# Экономический и Социальный Совет

### Предложение по дополнению 4 к поправкам серии 03 к Правилам № 100 ООН (транспортные средства с электроприводом)

Представлено Рабочей группой по пассивной безопасности\*

Воспроизведенный ниже текст был принят Рабочей группой по пассивной безопасности (GRSP) на ее семьдесят пятой сессии (ECE/TRANS/WP.29/GRSP/75, пункт 18). В его основу положен документ GRSP-75-01-Rev.3. Этот текст представляется Всемирному форуму для согласования правил в области транспортных средств (WP.29) и Административному комитету (АС.1) для рассмотрения на их сессиях в ноябре 2024 года.

Рис. 1

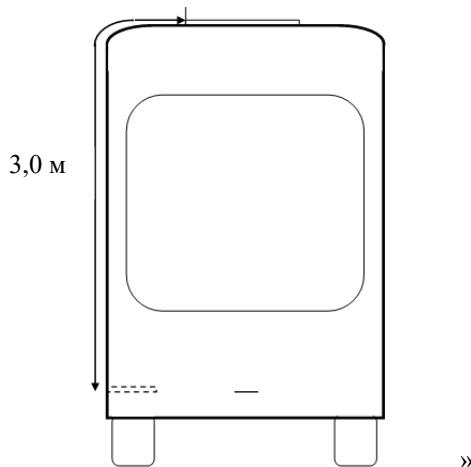
В случае транспортных средств категорий N<sub>2</sub>, N<sub>3</sub>, M<sub>2</sub>, M<sub>3</sub>, O<sub>3</sub> и O<sub>4</sub> это требование не распространяется на подводящие соединительные

устройства, находящиеся под напряжением только в процессе зарядки ПСАЭЭ, если они расположены на крыше транспортного средства — вне досягаемости для человека, находящегося снаружи транспортного средства, а в случае транспортных средств категорий M<sub>2</sub> и M<sub>3</sub> минимальное расстояние "дотягивания с перегибом" от подножки транспортного средства до расположенных на крыше зарядных устройств составляет 3 м. При наличии нескольких подножек из-за поднятого пола в транспортном средстве расстояние "дотягивания с перегибом" измеряется от самой низкой подножки на входе, как это показано на рис. 1.

Рис. 1

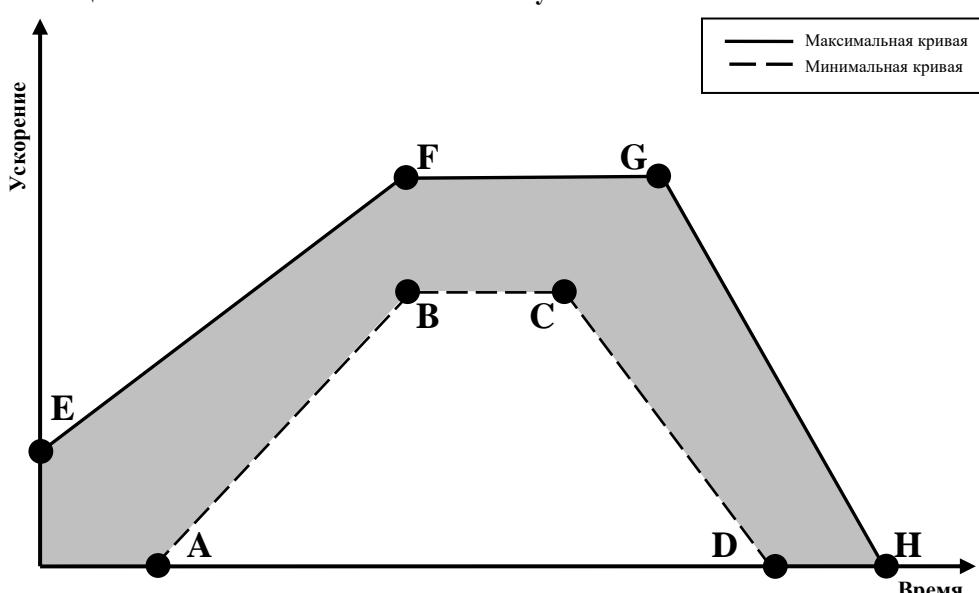
*Приложение 9С, пункт 3.2 изменить следующим образом:*

Испытуемое устройство замедляется или ускоряется по полосам ускорения, указанным в таблицах 1–3. Изготовитель решает, следует ли проводить испытания в положительном или отрицательном направлении либо в обоих направлениях.

Испытательный импульс должен находиться в пределах минимальных и максимальных значений, указанных в таблицах 1–3. Если это рекомендовано изготовителем, то испытуемое устройство может подвергаться воздействию удара, интенсивность и/или продолжительность которого превышают максимальные значения, указанные в таблицах 1–3.
